تقرير مجمع عن مبنى كلية الهندسة الجديد

إنه في يوم الاثنين الموافق ٤ ديسمبر ٢٠٢٣ الساعة ١١ صباحا اجتمعت اللجنة الخاصة بكلية الهندسة جامعه النهضة متمثلة في

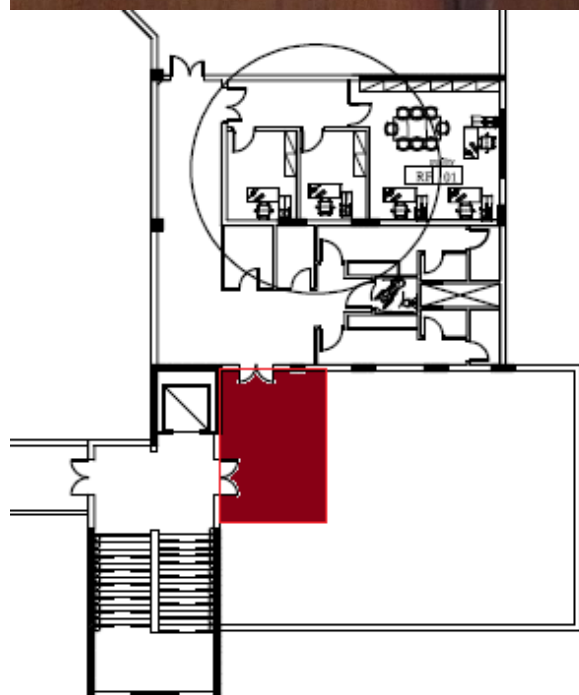
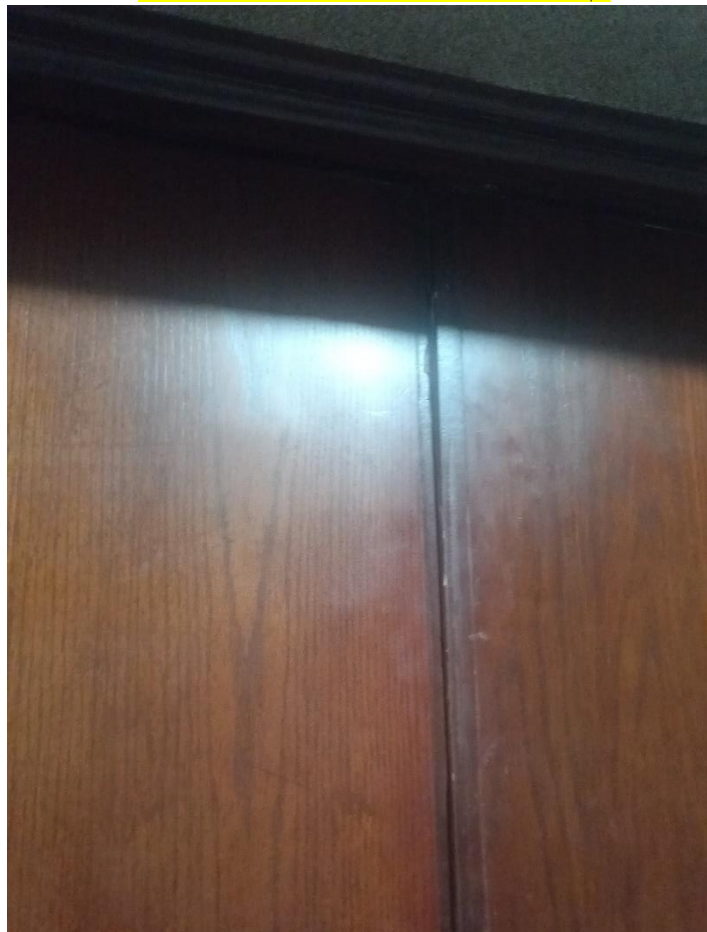
- بخصوص القاعات وجدنا قاعتين غير مشطبين وبسؤال المهندسين وجدنا ان كلية فنون جميلة قد اخذت قاعتين دراسيتين دون موافقتنا وهم (FF3) (FF4) وهذا يؤثر علي عدد القاعات الإجمالي حيث ان عدد القاعات متطلب أساسي للجودة لذا نرجو اعادتها كما هو متفق عليه من البداية او تعويضها بقاعتين دراستين بالدور الأرضي

شكل 1: مسقط الأفقي لمعمل الات ومحولات

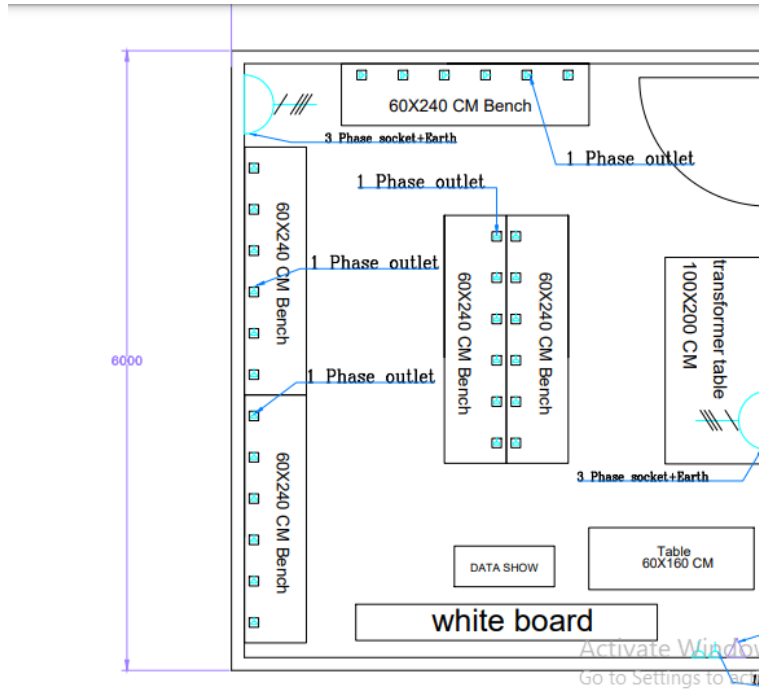
معمل ١ (الات ومحولات)

- لا يوجد مخارج ارضية. حيث ان موضح في شكل المسقط الأفقي بوجود المخارج الارضية .
- لا يوجد مخرج data show
- لا يوجد white board

شكل ٢ : مسقط الأفقي لمعمل التحكم الآلي

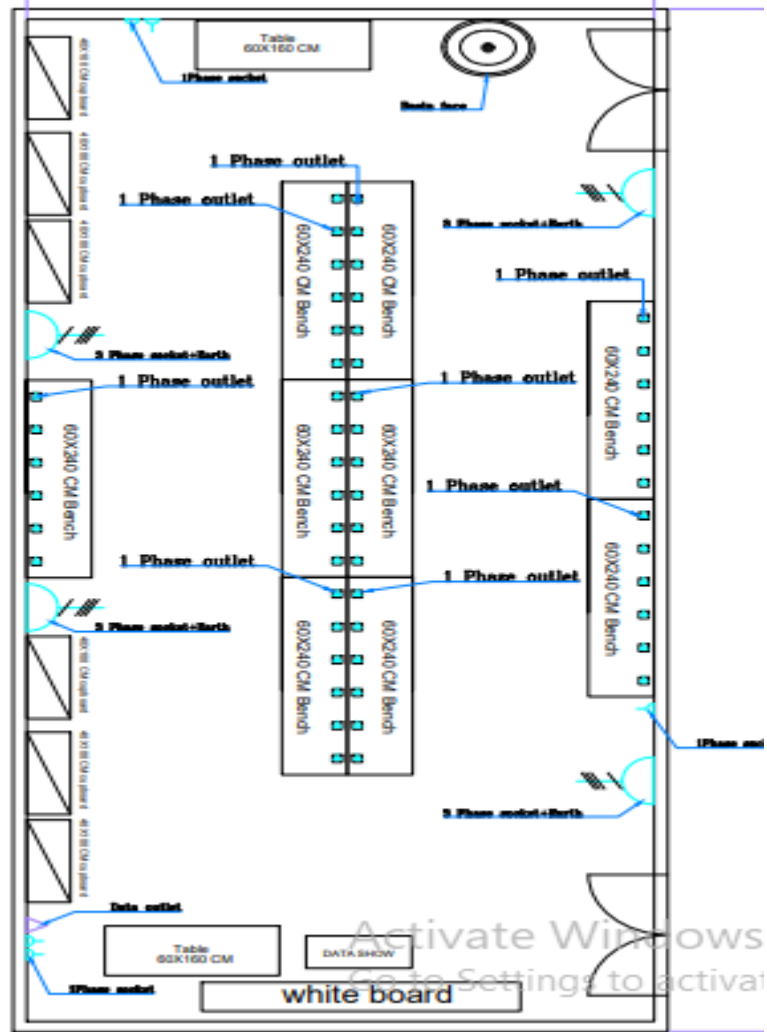
معمل ٢ (التحكم الألى)

- لا يوجد الحوض حيث ان موضح في شكل ٢ لمسقط الأفقي بوجود الحوض.
- لا يوجد باب اخر حيث ان موضح في شكل ٢ لمسقط الأفقي بوجود بابين.
- لا يوجد مخرج data show
- لا يوجد white board
